改善箇所説明図

基準不適合発生箇所

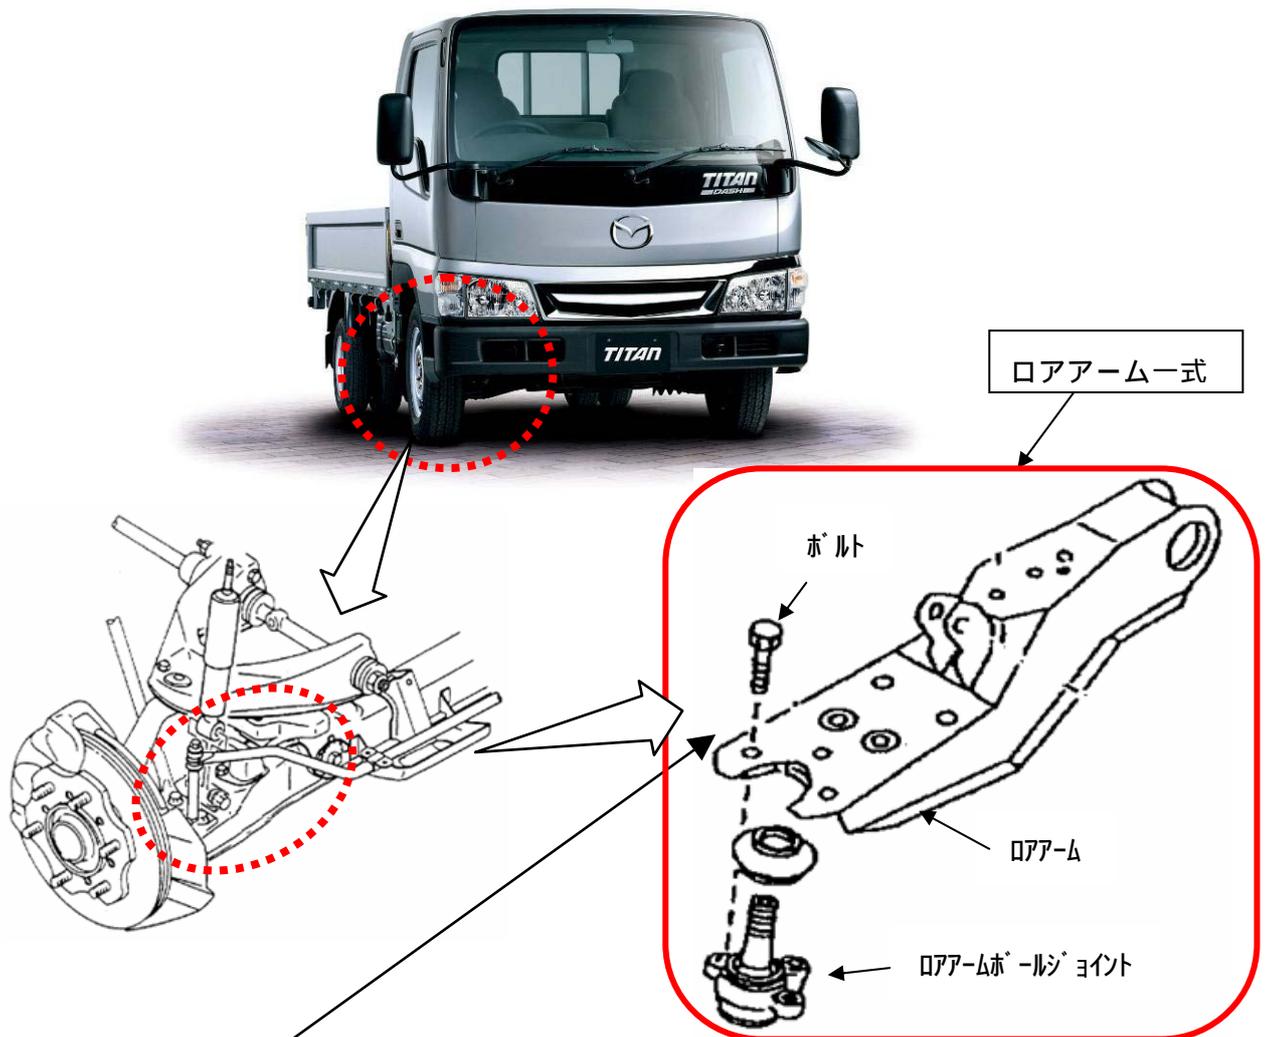
フロントサスペンションにおいて、ロアアームとロアアームボールジョイントの組み付け工程が不適切なため、ボルトの締め付け力が不足するものがある。そのため、そのままの状態で使用を続けると、当該ボルトが緩み、最悪の場合、当該ボルトが折損し、走行不能となるおそれがある。

リコール届出番号1821の市場措置において、ロアアーム、またはロアアームボールジョイントを交換した場合のボルトの締め付け方法が不適切なため、ボルトの締め付け力が不足するものがある。そのため、そのままの状態で使用を続けると、当該ボルトが緩み、最悪の場合、当該ボルトが折損し、走行不能となるおそれがある。

全車両、当該ボルトの締め付け状態を点検し、当該ボルトとロアアーム表面に隙がある、または当該ボルトが脱落や折損している場合は、ロアアーム一式を新品と交換する。なお、当該ボルトとロアアーム表面に隙がない場合は、規定のトルクで締め付ける。

識別：運転席取付け用ブラケットの右前側ブラケットに白色ペイントを塗布する。
